KALUSTOTIEDOTE II/23

Strong tandemneiden flexpinnit tarkastettava ennen seuraavaa hyppyä

Kuva 1 Flexpinnin värimerkintöjen tunnistaminen

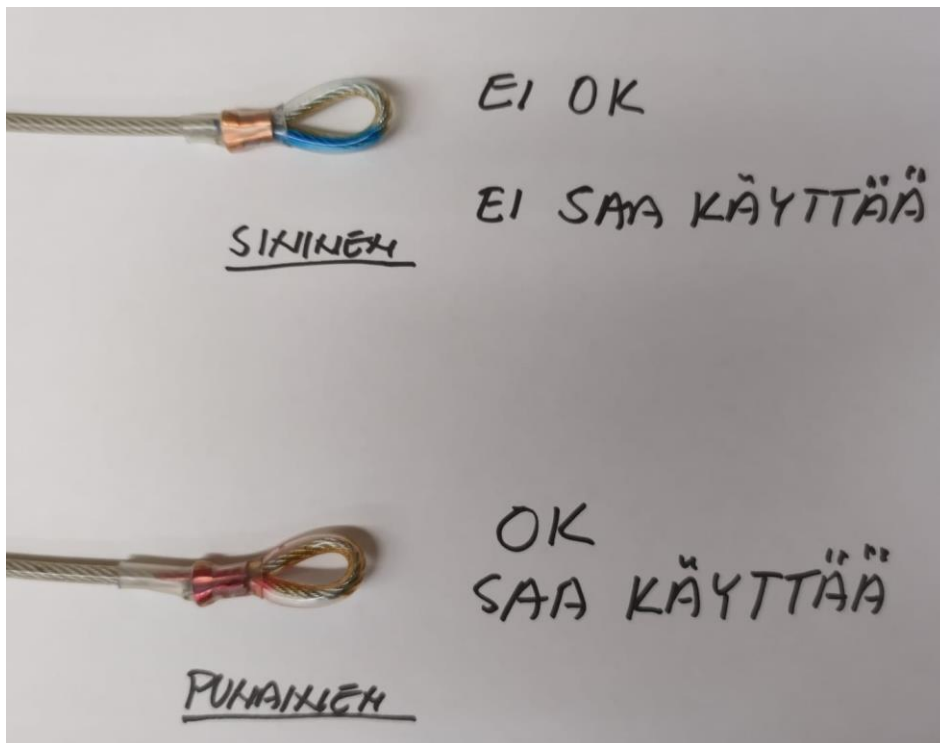
Kaikkien Strong Enterprises Dual Hawk Tandem- (DHT) ja TNT-tandemreppujen flexpinnit on tarkastettava ennen seuraavaa hyppyä. Jos flexpinnissä on sininen värimerkintä, se on poistettava käytöstä ennen seuraavaa hyppyä.

Vain flexpinnejä, joissa on punainen tai musta värimerkintä saa käyttää.

Kaikkien muulla tavalla merkittyjen flexpinnien käyttö on kielletty.

Sinisellä merkityt flexpinnit on poistettava yhdyspunoksesta ja tilalle kiinnitetään punaisella merkitty flexpin. Vaihto suoritetaan Strongin ohjekirjan mukaisesti. Siniset flexpinnit tulee toimittaa niiden myyjälle, joka toimittaa tilalle vaatimukset täyttäviä pinnejä. Strong tandemneiden omistajien on varmistettava, että virheellisiä flexpinnejä ei jää varastoihin tms.

Tarkastuksen ja flexpinnin vaihdon saa suorittaa tandemhyppymestari tai kalustomestari. Vaihto tulee merkitä valjaan varjokirjaan tai laitekorttiin.

Kuva 2 Hypyllä pettänyt flexpin

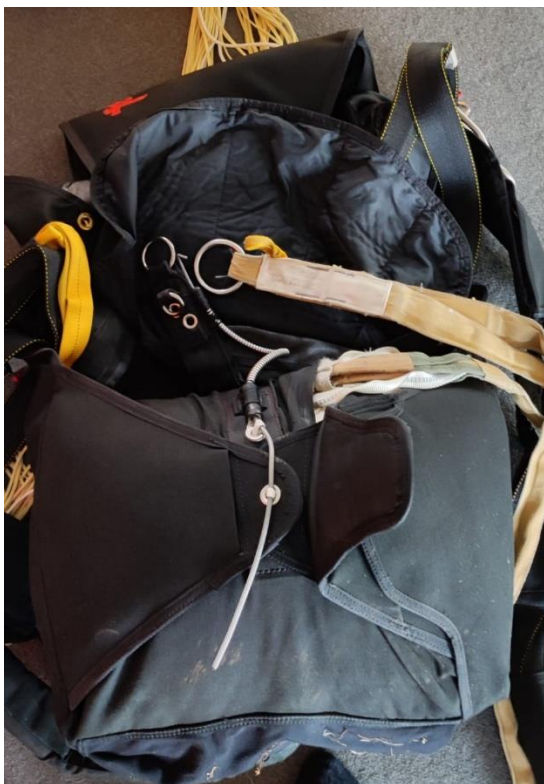
Strongilta on päässyt jakeluun erä virheellisiä flexpinnejä. Kyseisessä erässä flexpinnin lenkin puristeliitos on kiinnitetty liian heikosti. Tämä voi aiheuttaa lenkin avautumisen varjon avauksen yhteydessä. Droguen kolmirengaslukon avautuessa jää flexpin paikoilleen repun loopeihin. Tällöin muodostuu drogue hinauksessa -vajaatoiminto.

Laskuvarjotoimikunta on ollut yhteydessä Strong Enterprisesiin ja selvittänyt tilannetta. Virheellinen valmistuserä on tehtaalla tunnistettu ja sen jakelu on lopetettu. Tehdas on muuttanut uusien flexpinnien värimerkinnän punaiseksi.
